## Teknik bildirim

Arka aks salıncağı yanlış, eksik, gevşetilmiş parçalar, 0033890100  
BMW; 5 Touring (F11); 528 i xDrive; kW: 180

### Referans numarası(ları): 0033890100

#### Resim

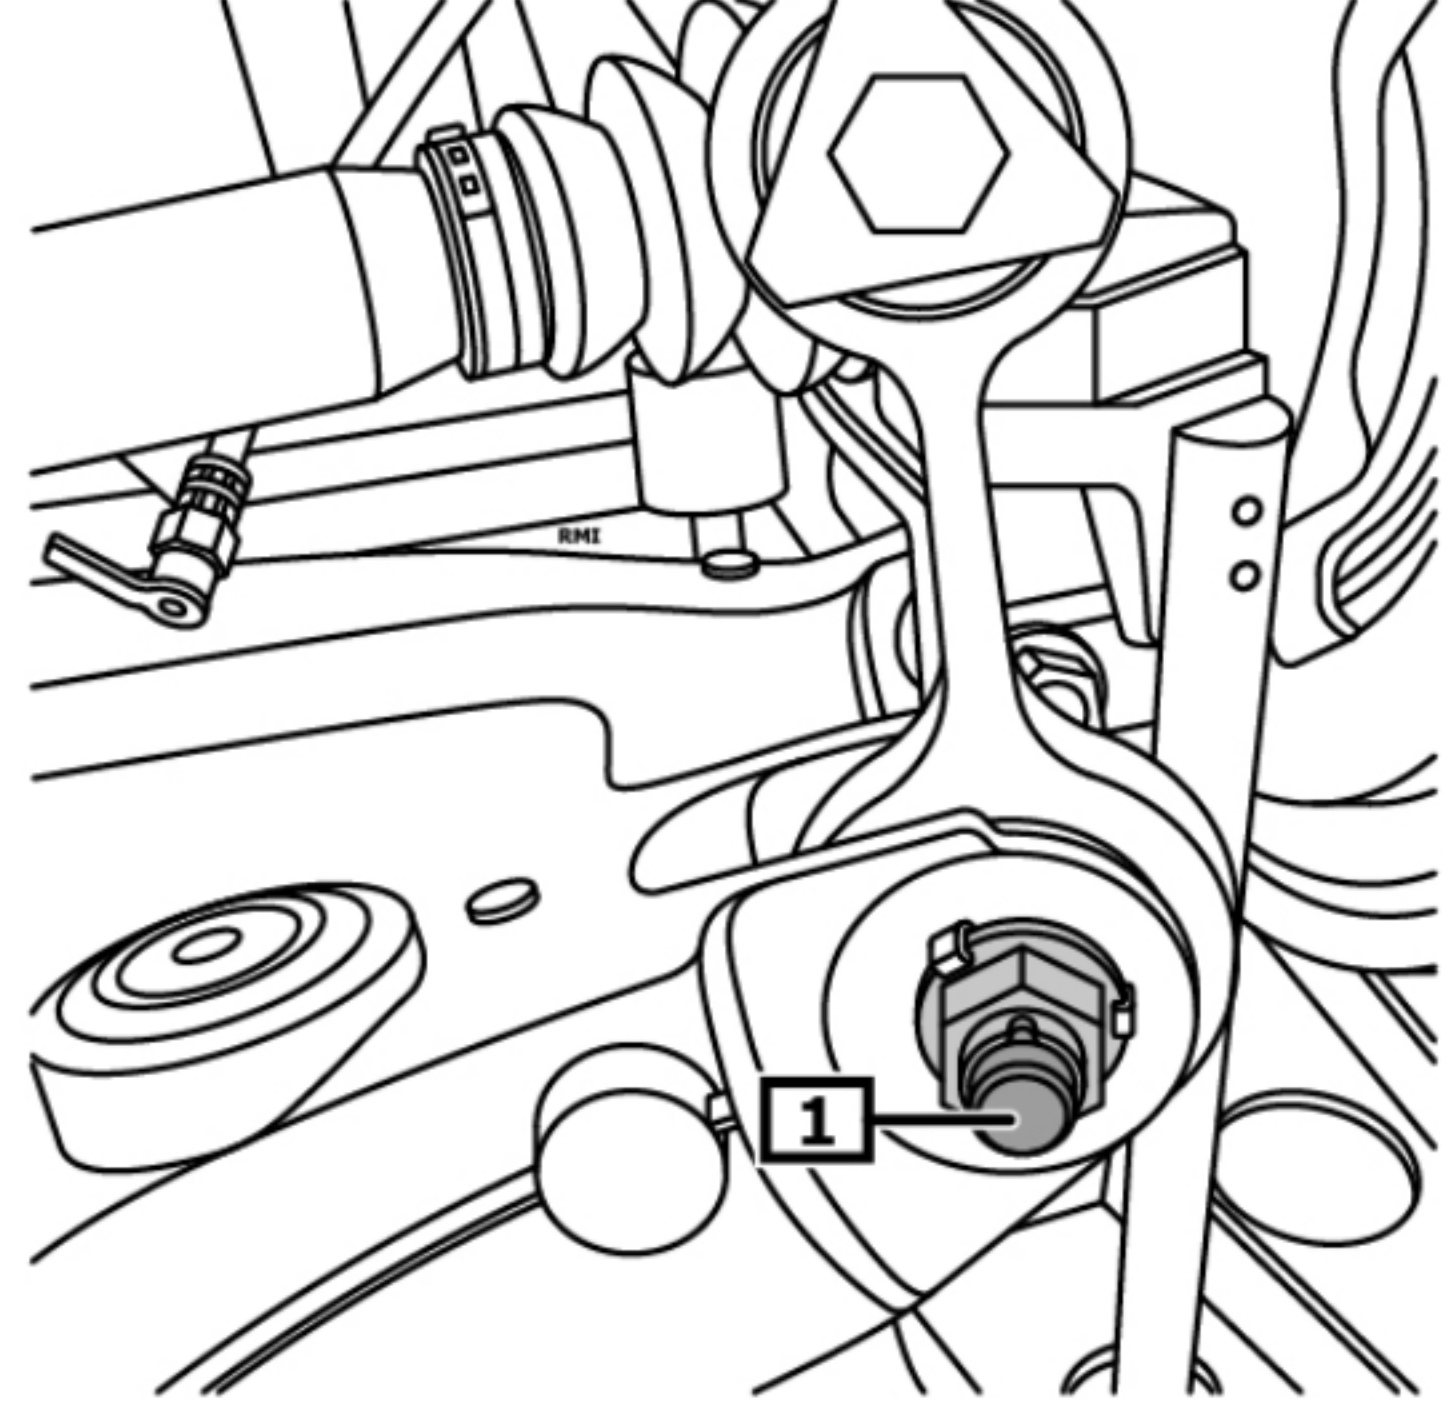
yanlış sıkma momenti

Üretim hatası.

Salıncak sıkma torqu(lar) düzeltilmelidir. (1)

Salıncak sıkma torqu(lar) düzeltilmelidir.

| vida (1) | (bkz. resim) | 165 Nm + 45° |
